Detaljplan berörande
Rönnäng 1:34, 1:560 m fl
Tjörns kommun
- normalt planförfarande

Samrådsredogörelse

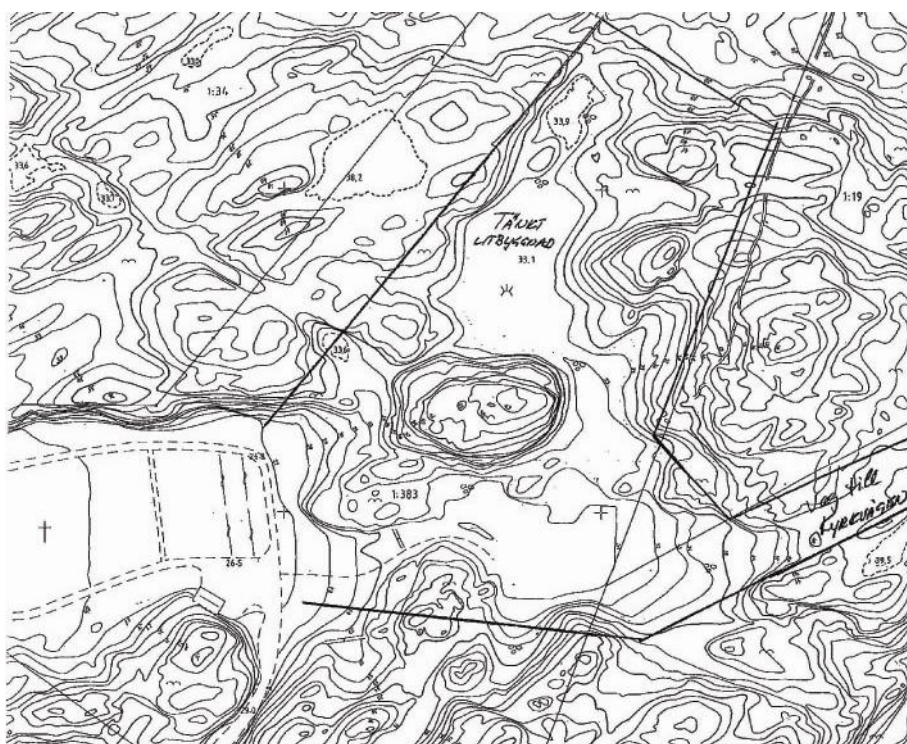
När man planerar en ny väg kan man begränsa uppkomsten av buller genom att undvika branta lutningar och korsningar nära bostäder. Vägens lutning har betydelse: varje procents lutning ökar bullernivån med ca 0,5 dB. Korsningar där fordon måste stanna för att sedan accelerera ger en ökad störning. Vinden är en faktor som påverkar hur långt trafikbullret hörs. I Sverige är vindriktningen till 80 procent sydvästlig. Det innebär att bebyggelse som ligger öster om vägarna är mer bullerutsatta, vilket främst berör fastigheterna 1:299 och 1:371 även 1:296.

P g a vägens utformning krävs stort ingrepp i berget längs fastigheterna 1:299 1:371 1:296, vilket medför att vägen kommer ovan tomt 1:299. Uppfarten är planerad vid hus 1:299 vilket medför kraftigt förhöjda bullervärden under byggtiden och framåt. Vägens utformning innebär en kraftig vänstersväng vid fastighet 1:371 samt högersväng vid fastighet 1:299 vidare uppför brant berg, allt detta medför negativ inverkan på boendemiljön för fastigheterna 1:299 1:371 1:296.

Under byggtiden kommer bullervärdena sannolikt att vara höga. Planhandlingen har kompletterats med en bullerutredning för byggnaderna som ligger i direkt anslutning till framtida infart till planområdet. Utredningen visar att riktlinjerna för ekvivalent och maximal ljudnivå utomhus i vissa fall överskrids. Detta gäller dock även i nuläget, då bullret kommer från väg 718 och alltså inte från den nya tillfartsvägen.

Den nya planen möjliggör för Rönnäng 1:299 att ta sig ut söderut från fastigheten via den väg som avses byggas. Möjlighet att bruka servitutet kommer att finnas kvar framledes. Huruvida rättigheten (servitutet) som sådan behöver ändras får utredas i senare skede.
